Mission régionale d'autorité environnementale

**Avis délibéré de la mission régionale d'autorité environnementale  
sur la mise en compatibilité n°3 du plan local d'urbanisme  
intercommunal (PLUi) du Bas-Chablais dans le cadre d'une  
déclaration de projet pour la construction d'un lycée et d'une  
gare routière sur le territoire de la commune de Douvaine (74)**

**Avis n° 2024-ARA-AUPP-1396**

**Avis délibéré le 23 avril 2024**

Figure 1 : site du Maisse, équipements existants et futurs et Lidl (source : dossier et MRAe pour le Lidl)

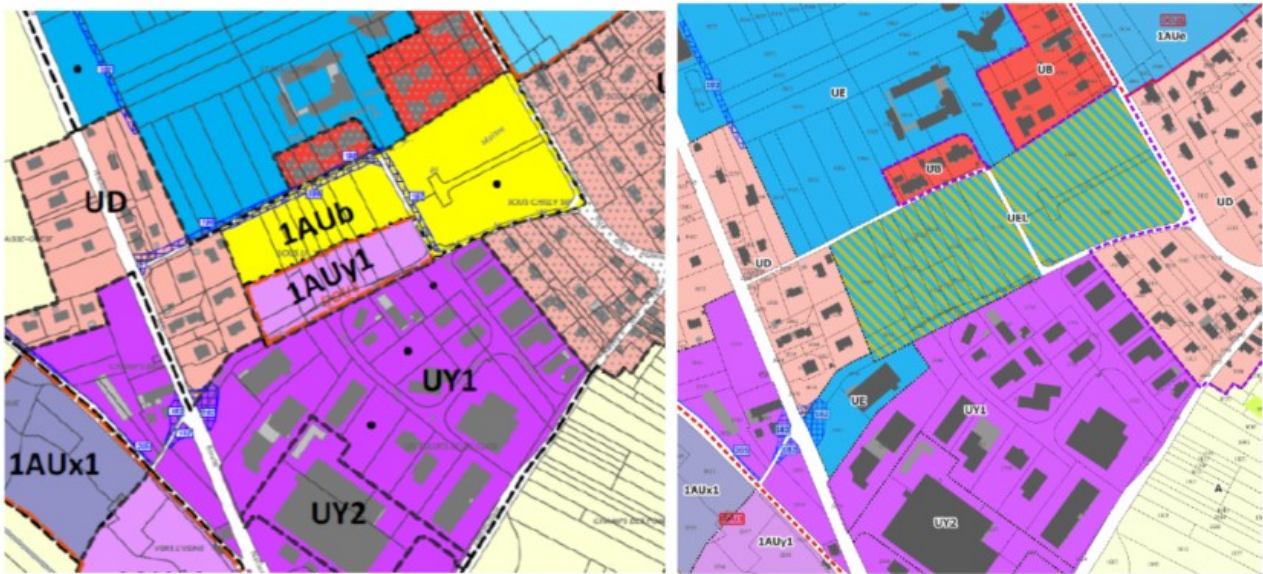
La commune et la région, en co-maîtrise d'ouvrage, portent un projet global consistant à réaliser un lycée (pouvant accueillir jusqu'à 1700 élèves) sur la commune de Douvaine (Haute-Savoie) et une gare routière en lieu et place d'une surface commerciale de l'enseigne « Lidl », qui sera délocalisée de l'autre côté d'une route départementale pour libérer l'espace nécessaire à la réalisation de la gare<sup>1</sup> (figure 1).

Le dossier présente l'intérêt d'illustrer la mise en œuvre de la séquence « *éviter* » (les incidences négatives de l'environnement) en procédant à une analyse comparative de dix sites potentiels pour accueillir le nouveau lycée sur cinq communes (Anthy-sur-Léman, Bons-en-Chablais, Douvaine, Massongy, Sciez, Perrignier) datée de février 2021 (notice § 2.2.1 p.13-17). L'un des critères d'analyse retenu correspond aux « *sensibilités environnementales, patrimoniales* ».

Le site retenu est présenté comme une dent creuse (qui évite une extension urbaine et un mitage des espaces naturels, agricoles et forestiers), qui participe d'une gestion économe du foncier (du fait d'une mutualisation des équipements sportifs scolaires et une revalorisation de l'espace urbanisé du Lidl) et d'une limitation des déplacements motorisés (du fait d'une mixité fonctionnelle avec un projet de logements au nord-est, EE § 5.1.7 p.44, § 9.2 p.59, § 9.3 p.61).

Il apparaît toutefois que le site retenu (n°6 « *Le Maisse* » à Douvaine), objet de la présente procédure d'évolution du PLUi, est identifié comme ne présentant aucune sensibilité environnementale et patrimoniale. Cette assertion n'est pas recevable, dans la mesure où aucun inventaire ne semble avoir été réalisé à la date de février 2021 et où l'analyse ne prend pas en compte le projet dans sa globalité, à savoir la délocalisation préalable du Lidl pour réaliser la gare, ni en conséquence les sensibilités environnementales et patrimoniales rattachées à ce nouveau site d'implantation.

**L'Autorité environnementale recommande de compléter, dans l'analyse des sites alternatifs, les sensibilités environnementales et patrimoniales du site retenu, en prenant en compte le projet global.**
